LUSSAT

PLAN LOCAL D'URBANISME

ADDITIF AU RAPPORT DE PRESENTATION

1. Modif. simpl. n°1 app. par DCM du 02/03/2015
2. ...
3. ...
4. ...
5. ...
6. ...

voies sur lesquelles le recul de 5m s'impose pour les constructions

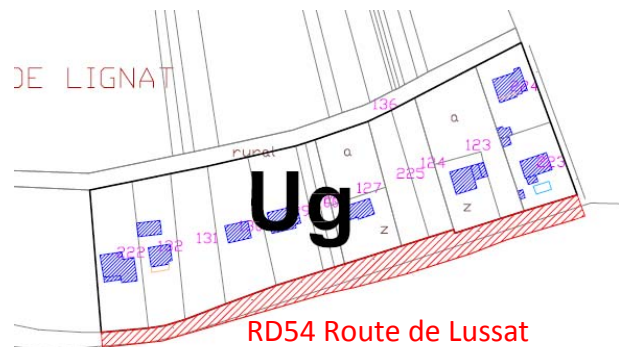
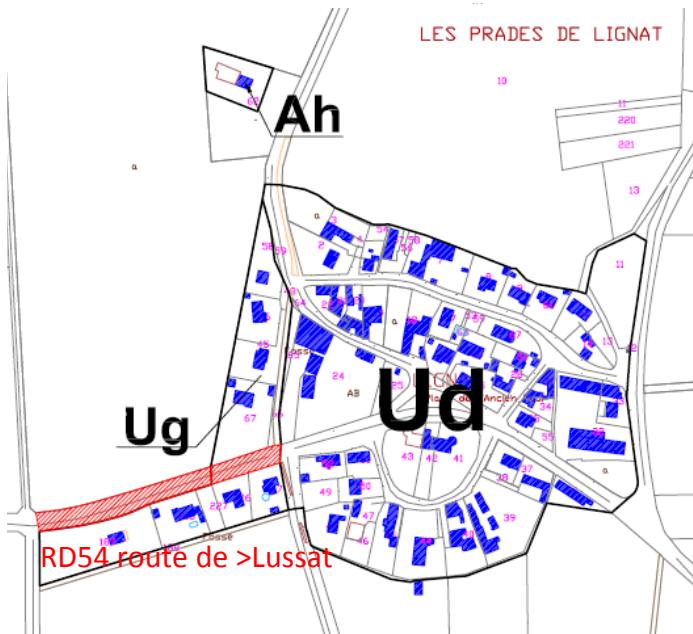
Cette modification de recul ne s'appliquerait pas pour les parcelles situées en bordure de la RD6, RD8 et de la RD54 (cf plan de zonage).

Le plan de zonage est également complété comme suit afin de mentionner les voies sur lesquelles le recul de 5m s'impose :

Les constructions situées le long de la route de Pont du Château, de la rue de la Poste et de la route de Lussat doivent être implantées avec un retrait minimum de 5m par rapport à la limite des voies routières, conformément au plan de zonage.

Ce recul est porté à 3m pour les constructions situées le long des autres voies.
